Inspraakbundel deel 1

**Reacties op concept Notitie Reikwijdte en Detailniveau (concept-NRD)
'Hoogspanningsstation Amsterdam Zuidoost'**

Kennisgeving concept Notitie Reikwijdte en Detailniveau (concept-NRD) Hoogspanningsstation Amsterdam Zuidoost, Ministerie van Klimaat en Groene Groei

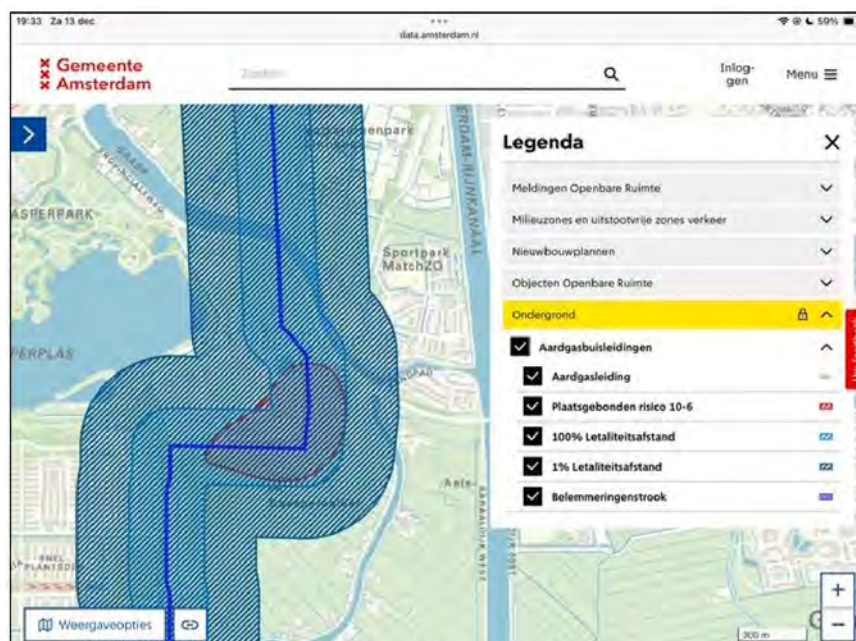
Met betrekking tot de hoge drukgasleiding komt het begrip willekeur wederom om de hoek kijken. Bij verschillende zoekgebieden worden risico's met bijbehorende risicocontouren genoemd (zie Voorverkenning blz. 34, uitgangspunt

PR 10 -8), maar wederom niet bij zoekgebied B, daar staat PR 10 -6! Zie onderstaande kaart. Bij zoekgebied B is het risico toch veel groter, een factor 100!

Conclusie: zoekgebied B komt te vervallen gezien bovenstaande drie argumenten m.b.t. tot een calamiteit of sabotage en gevaren van alle omwonenden en mij persoonlijk. Door de risico contour van de hoge drukgasleiding van PR 10 -6 is zoekgebied B domweg te klein.

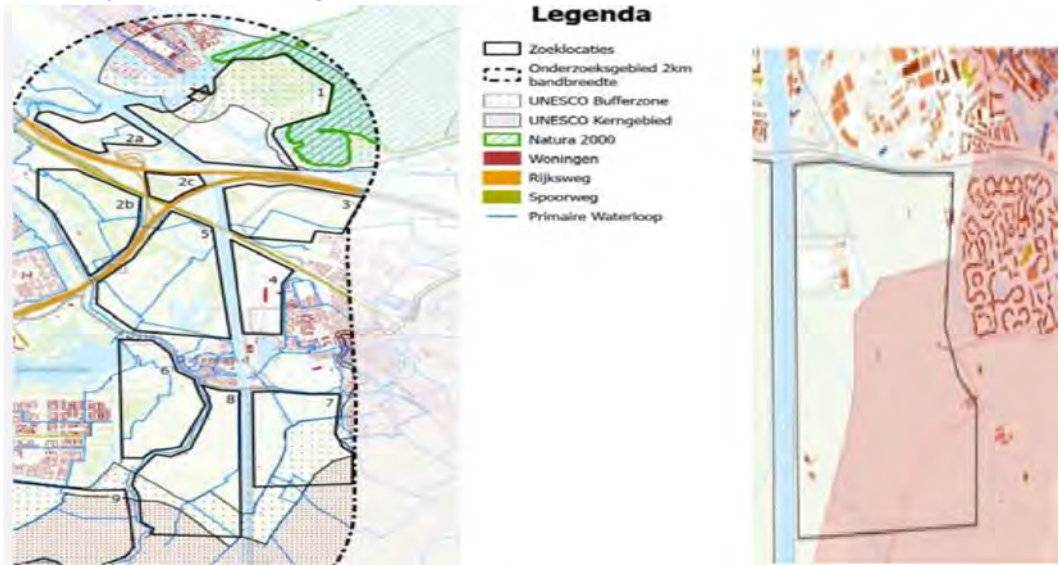
Op blz. 21 van de Voorverkenning is onderstaande kaart (ter linkerzijde) opgenomen, bij zoeklocatie 7 is een onderscheid gemaakt tussen de UNESCO kern- en bufferzone. In de concept NRD (kaartje ter rechterzijde) wordt dit onderscheid tussen UNESCO kern- bufferzone bij zoekgebied D niet meer gemaakt, dit is een verkeerd uitgangspunt. Dit sluit ook aan bij de tekst van SWECO in de concept NRD, zie blz. 29 “..... niet in de kernzone”, de bufferzone wordt buiten beschouwing gelaten. De bufferzone van de Hollandse Waterlinie (UNESCO) is een aanbevolen, maar niet-juridische bindende rond historische verdedigingslinies. Er is sprake van 'ja, mits'-principe voor ruimtelijke ontwikkelingen.

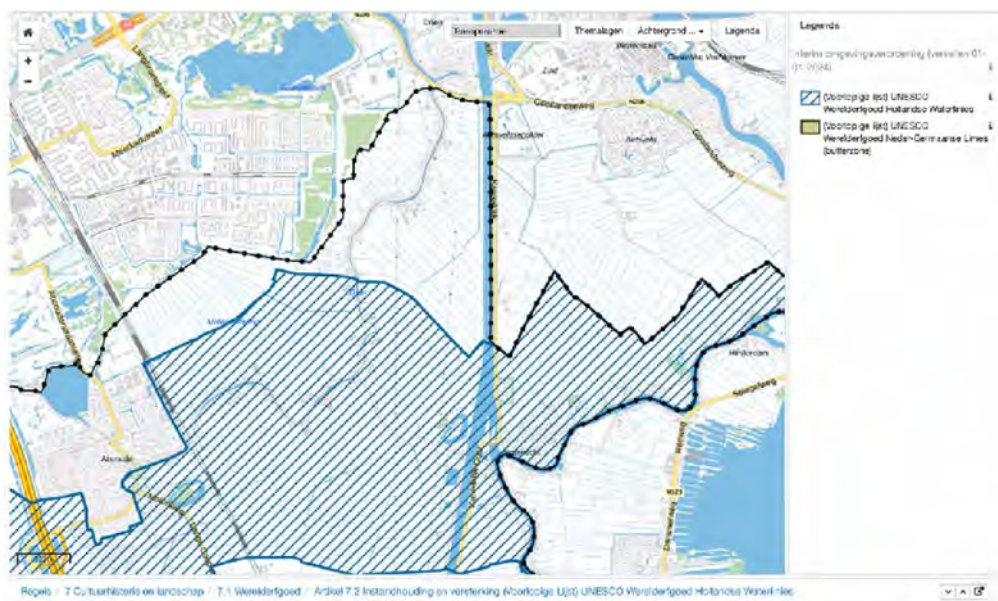
Conform onderstaande kaart is zoekgebied D op meer dan voldoende afstand van het UNESCO-kerngebied.

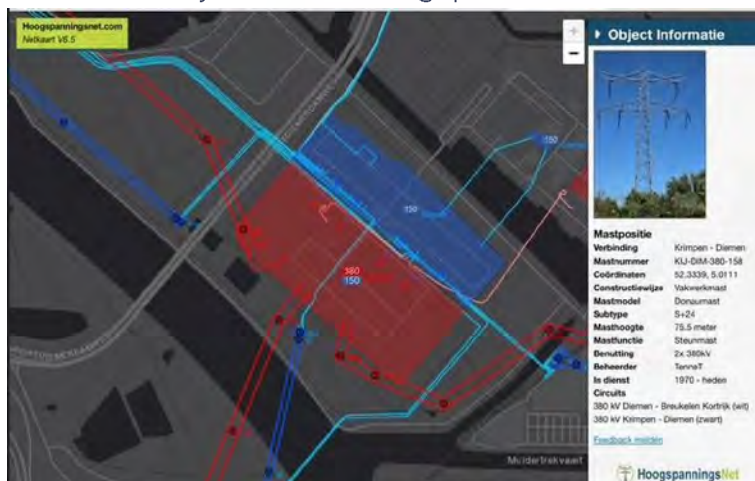
3. Extra hoge masten van 80 meter over het Amsterdam Rijn-Kanaal. Uiteraard is het berekeningen van deze hoogte een expertise van TENNET, maar ik stel wel mijn vraagtekens bij deze hoogte.

De doorvaarthoogte van bruggen over het Amsterdam Rijn-kanaal is ca. 10 meter. Deze hoogte is o.a. van invloed op de hoogte van een hoogspanningsmast voor de 380 kV. De nabijgelegen hoogspanningsmasten van 380 kV over Amsterdam Rijn-kanaal ter plaatse van Diemen zijn o.a. nr. 159 - 49 meter hoog, nr. 158 is 75,5 meter hoog en mast nr. 148 is 60 m1 hoog. Deze gegevens heb ik van de webkaart.hoogspanningsnet.com. U begrijpt mijn twijfel over een hoogte van 80 meter, zeker als de masten vlak bij het Amsterdam Rijn-kanaal wordt gepositioneerd.

Zie info over mast nrs. 158 en 159.

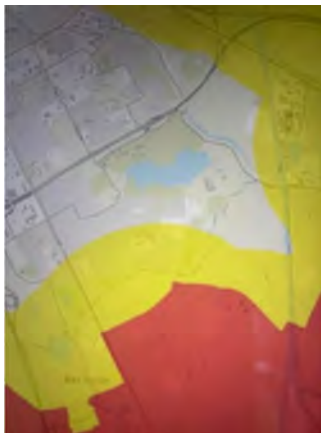
1. De nieuwe contour van zoekgebied C is verkleind en is nog centraler in de open polder gepositioneerd. De inpasbaarheid in het open landschap, een kernwaarde van het werelderfgoed, is daarmee verder verslechterd.

Het beoogde hoogspanningsstation is in zoekgebied C, 360 graden vanuit alle richtingen zichtbaar. Hieronder volgt een korte opsomming:

- Vanaf het verhoogde traject van de N236
- Vanaf het Amsterdam-Rijnkanaal, de hoge fietsbrug en het fietspad

- Vanaf groot deel v/h Gein, dat in een boog rondom zoekgebied C loopt
- Vanaf het Velterslaantje
- Vanaf Fort Nigtevecht, een UNESCO-kernlocatie
- Vanaf de vele Rijksmonumenten en huizen zowel aan de Noord als Zuidzijde van het Gein, alsmede vanaf de Broekzijdse molen.

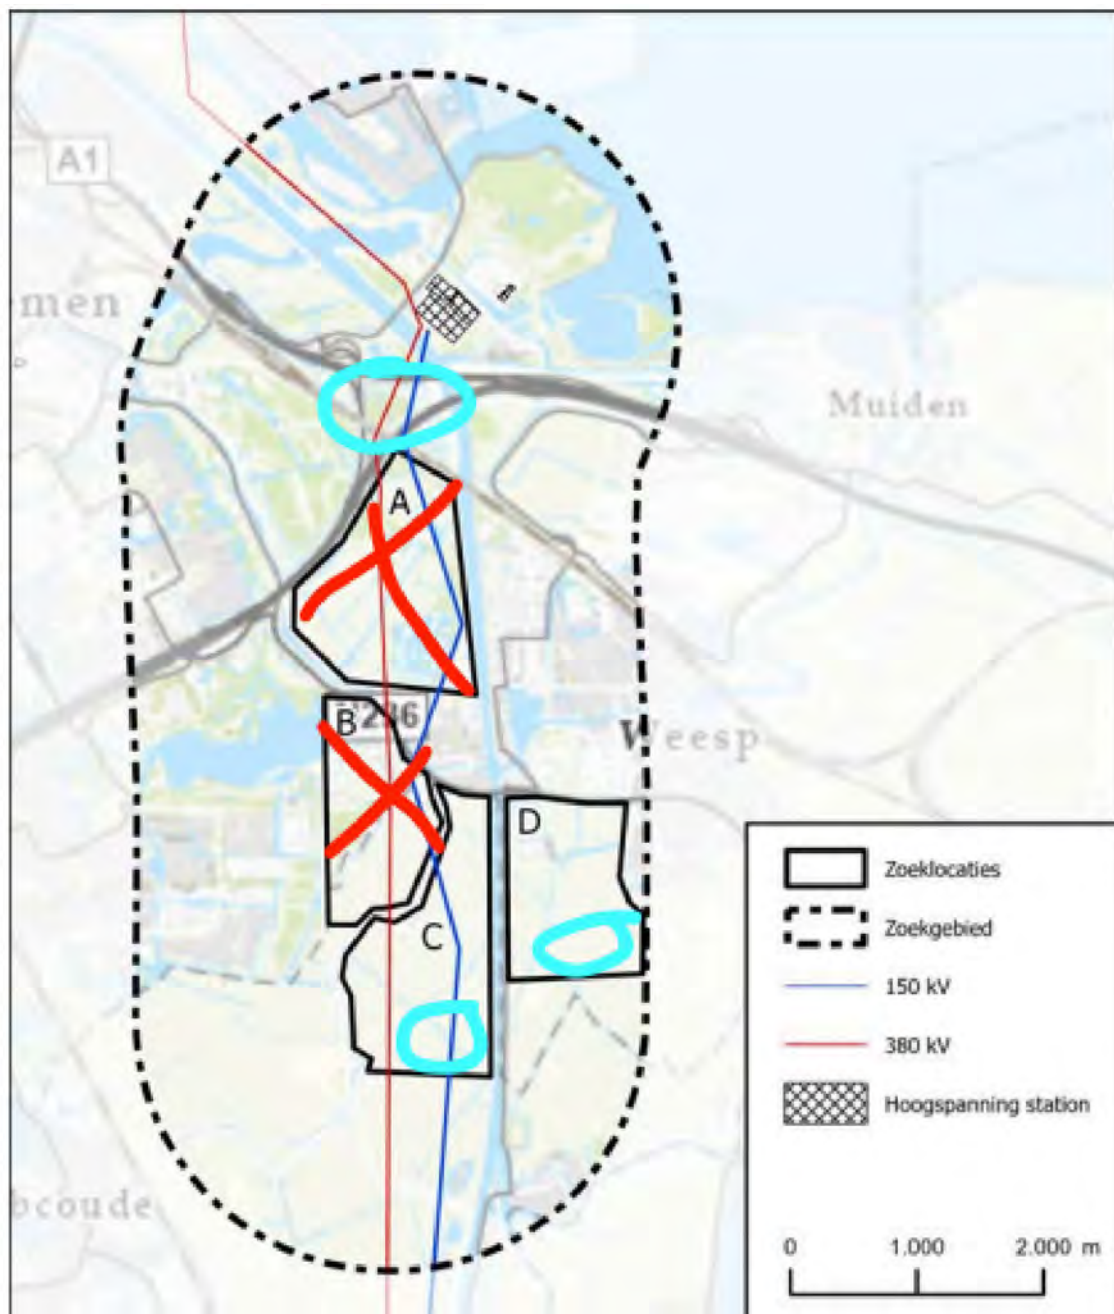
zet het station in de driehoek van A1/A9 en spoor (zie bijlage) daar is een stukje grond waar sowieso niemand komt, plaats het daar.

niet op een plek waar wandel/fietsroutes/natuur moet worden vernietigd. Of zo ver mogelijk van driemond/gein/weesp vandaan helemaal onderin op de kaart, zie bijlage

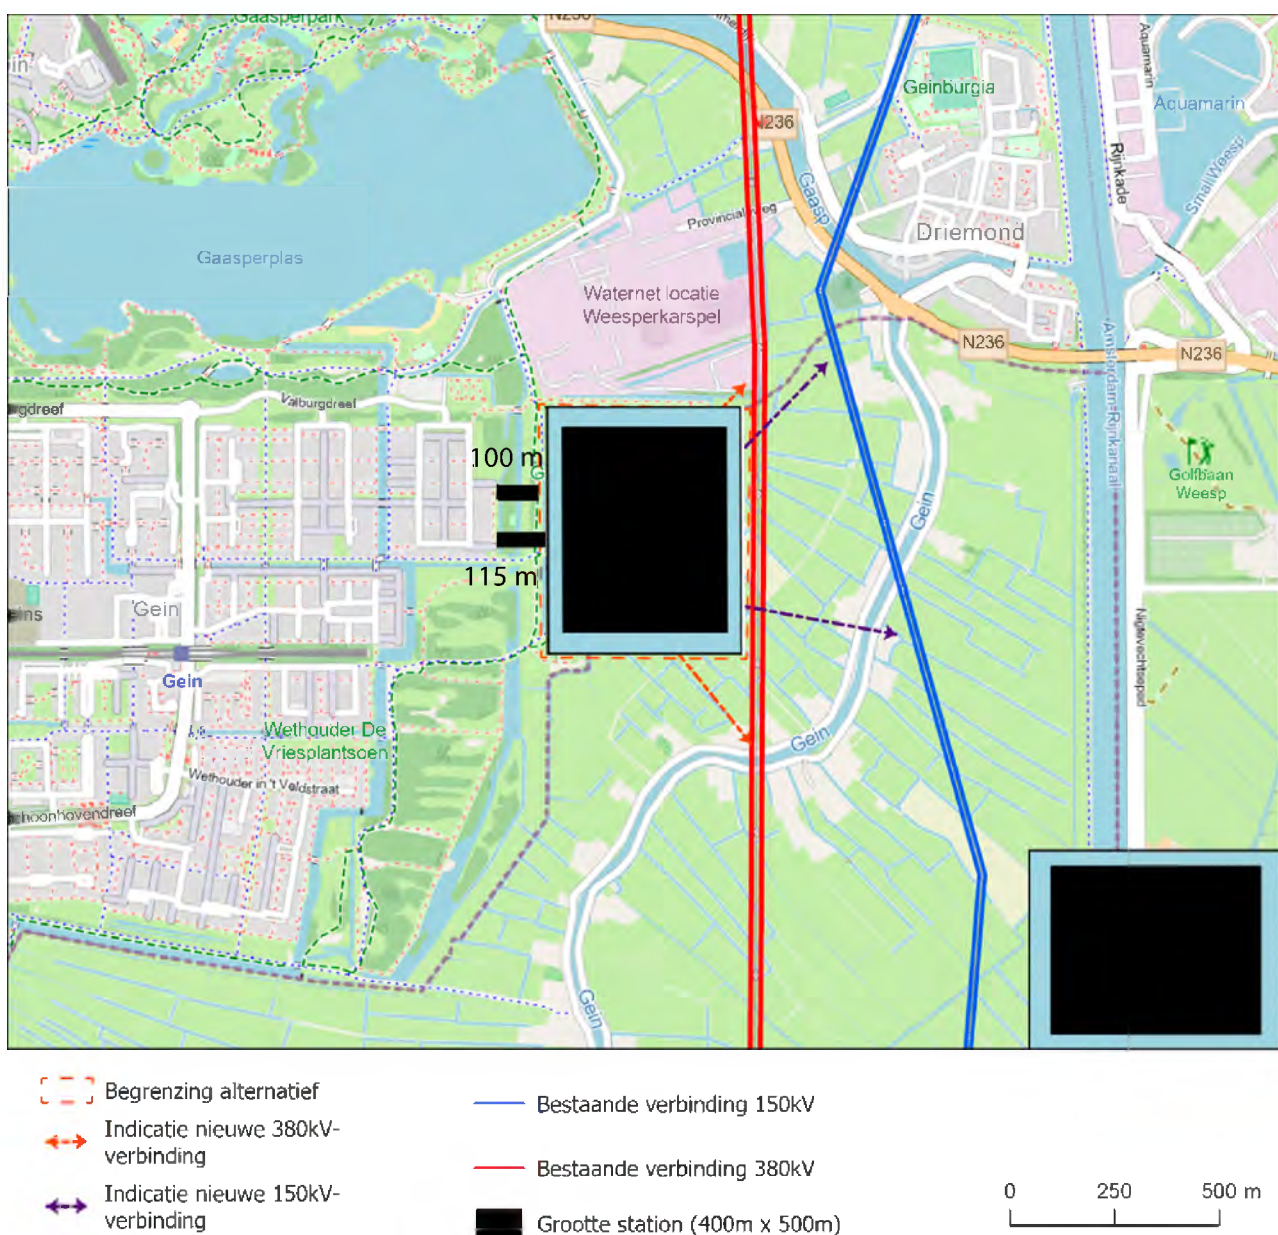
1. Het station en de bijbehorende verbindingen raken geen woonkernen (blz. 15)

- > *Voor de bovengronds aansluiting op de bestaande 380kV-verbinding geldt dat, vanwege het voorzorgbeleid voor magneetvelden, nieuwe gevoelige bestemmingen binnen de magneetveldzone zoveel mogelijk moeten worden voorkomen. De aanduiding 'woonkern' is geen concreet begrip en kent ook geen harde grens. Binnen dit project wordt hieronder verstaan een gebied met relatief dichte bebouwing van hoofdzakelijk woningen en minimaal 25 woningen bij elkaar. Het omvat dus geen verspreid liggende woningen (blz. 15).*
- > *Aan de zuidzijde wordt afstand bewaard tot de woningen die aan het Gein gelegen zijn. De locatie van het alternatief is gekozen zodat het station zoveel mogelijk aansluit op de Waternetlocatie Weesperkaspel. Het zoekgebied van dit alternatief is 30 ha groot (blz. 32).*

Hieruit blijkt dat alleen rekening is gehouden met de verspreid liggende zuidelijke woningen langs de rivier Gein en niet met de woonkern Gein3, die pal naast zoekgebied B ligt: een wezenlijke fout.

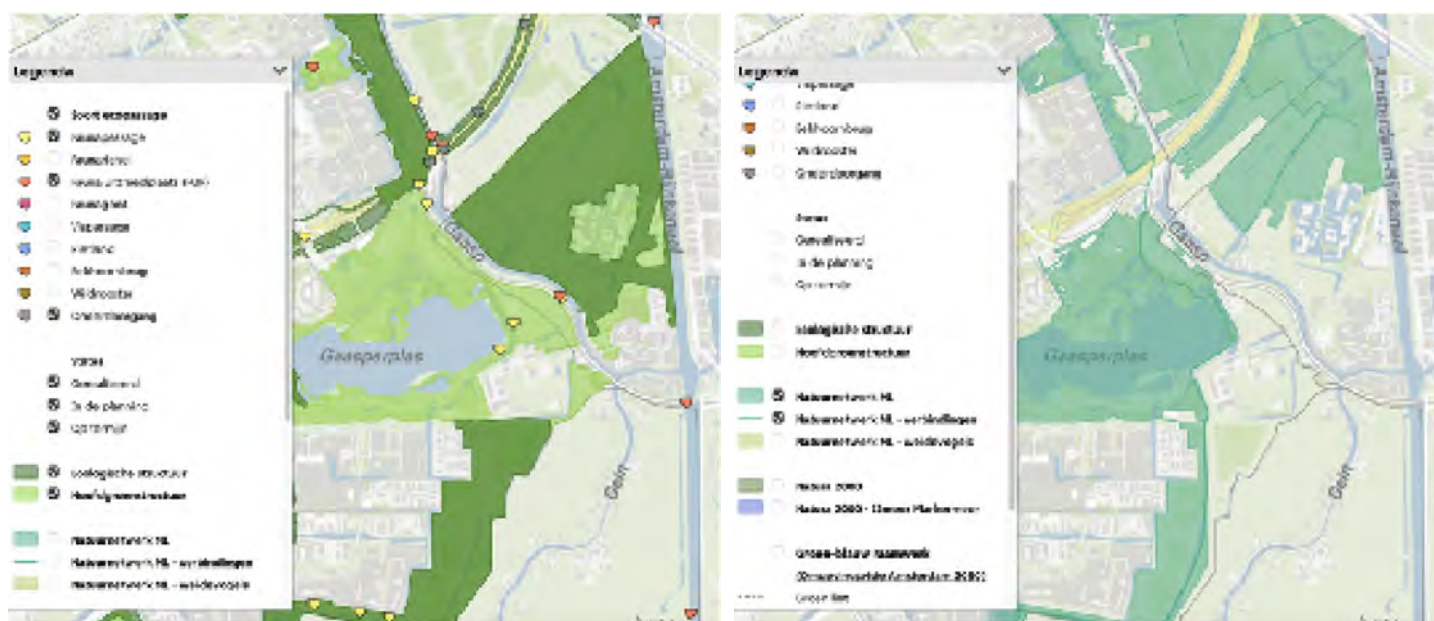
- * **Europese Natuurherstelwet** - gericht op herstel van natuur en ecosystemen met de verplichting om vóór 2026 nationale natuurherstelplannen op te stellen.
- * **Europese Natuurherstelverordening** - verplicht lidstaten om doeltreffende maatregelen te treffen om natuur te herstellen, continu te verbeteren en niet te laten verslechteren.

Voor zoekgebied B (en ook voor A1 en A2) moeten natuurherstelplannen zijn opgesteld, die dus richtinggevend zijn voor de natuur in deze zoekgebieden.

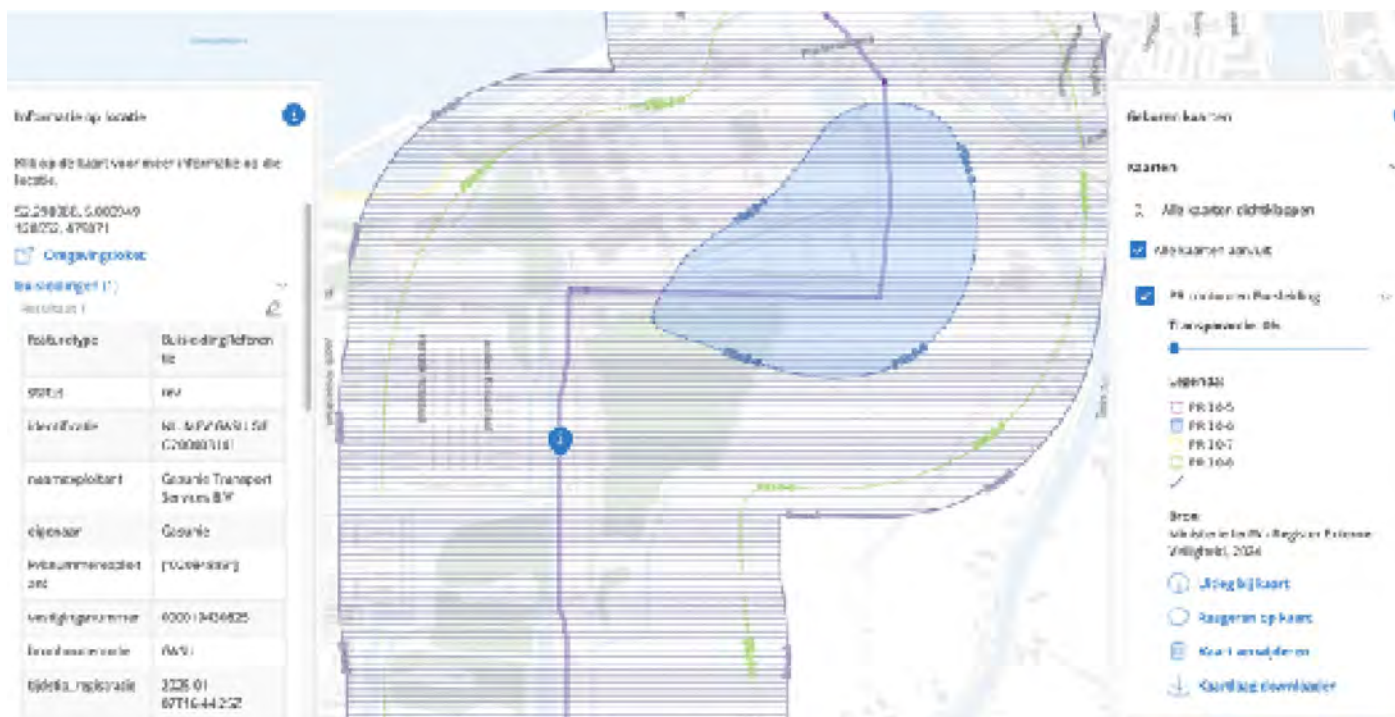
Een hoogspanningsstation in zoekgebied B betekent in feite een onomkeerbare onderbreking en ecologische blokkade en versnippering van de grote natuurgebieden Diemerscheg en Amstelscheg. Om deze reden is zoekgebied B het meest kwetsbare natuurgebied van de 4 zoekgebieden. Ter vergelijking: zoekgebied 1A (bij hoogspanningsstation langs de A6) houdt een veel beperkter natuurinbreuk in, omdat er geen sprake is van versnippering van natuurgebieden.

De conclusie kan niet anders zijn dat de locatie van zoekgebied B volstrekt ongeschikt is.
